Oggetto: **S1037** - Verifica di assoggettabilità alla VIA per il progetto di impianto eolico, denominato: 'I Groppi' sito nel Comune di Bardineto (SV) - composto da n. 2 aerogeneratori di 4,5 MW di potenza ciascuno, con punto di connessione nel Comune di Garessio (CN)"

Proponente: TERSIA Srl, Savona.

Comunicazione pubblicazione documentazione per procedimento di verifica di assoggettabilità a VIA ex art. 19 comma 3 del D. Lgs. n° 152/2006. *Riscontro.*

Figura 1 Inquadramento planimetrico su PTCP

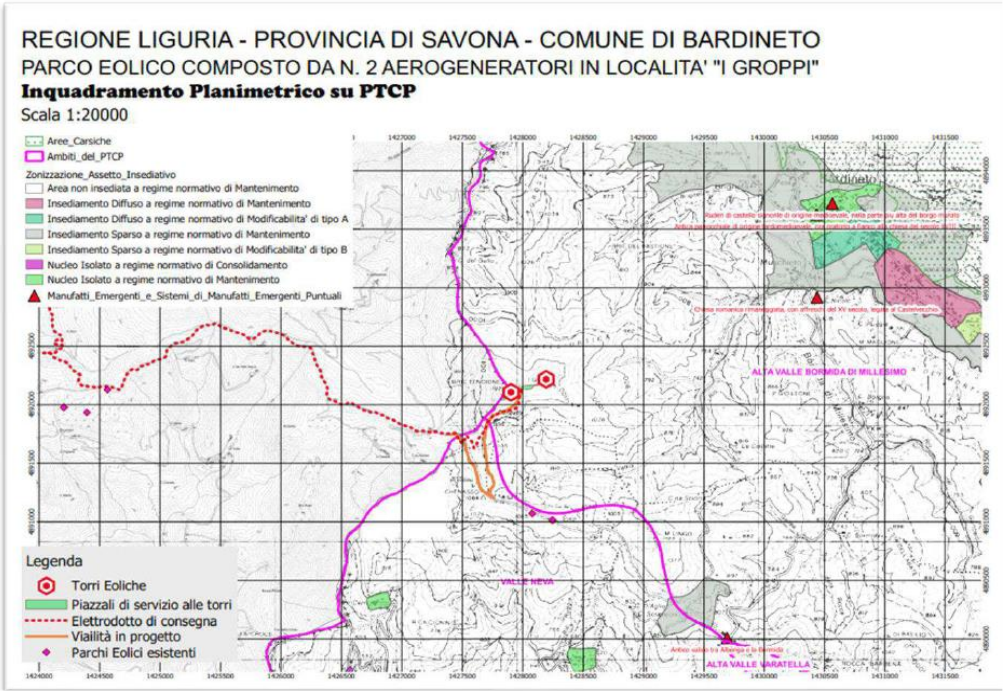
Nelle figure seguenti si riportano le localizzazioni dei due aerogeneratori e dei servizi accessori, nonché del tratto stradale da adeguare (Fig. 1) e rispetto anche ai parchi eolici esistenti e autorizzati/da realizzare nell’area (Fig.2).

Figura 3 ***Localizzazione aree di intervento rispetto ai corpi idrici superficiali e sotterranei individuati nel vigente PTA con evidenza delle concessioni di derivazione come da Database regionale alla data del 9/4/2025***

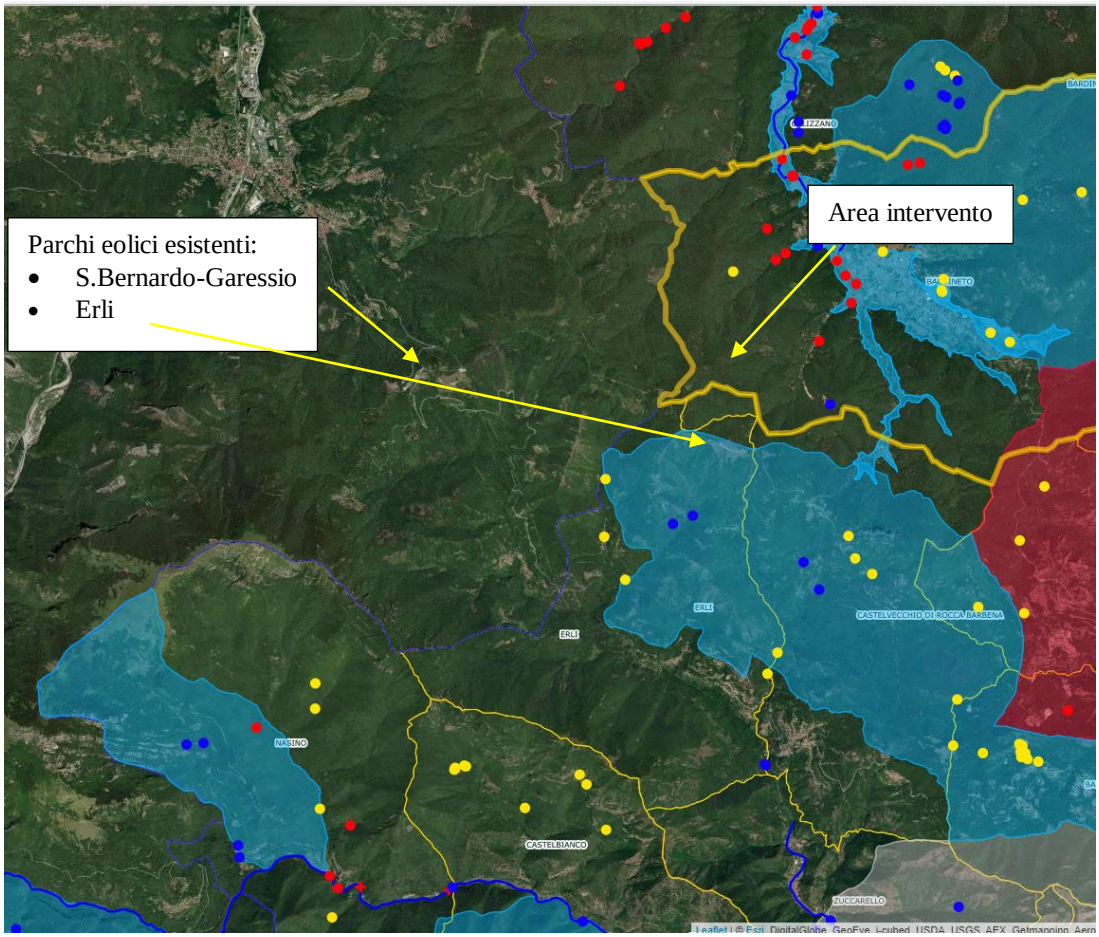
Dal punto di vista della compatibilità col Piano regionale di Tutela delle Acque-PTA ad oggi vigente (aggiornamento di cui alla DCR n. 11/2016) le zone di intervento non interessano direttamente alcun corpo idrico significativo individuato nello stesso PTA, né superficiale, né sotterraneo.

Non risultano inoltre, alla data del 9/4/2025 sulla base del database regionale, derivazioni concessionate o in istruttoria nelle zone interessate dal progetto. Nella figura 3 sottostante si riporta la rappresentazione cartografica delle zone in oggetto rispetto ai corpi idrici tipizzati nel PTA e alle concessioni di derivazione disponibili da database regionale.

Stante tutto quanto sopra rappresentato si ritiene l'intervento non in contrasto con gli obiettivi di qualità dei corpi idrici e con le norme del vigente Piano regionale di Tutela delle Acque.
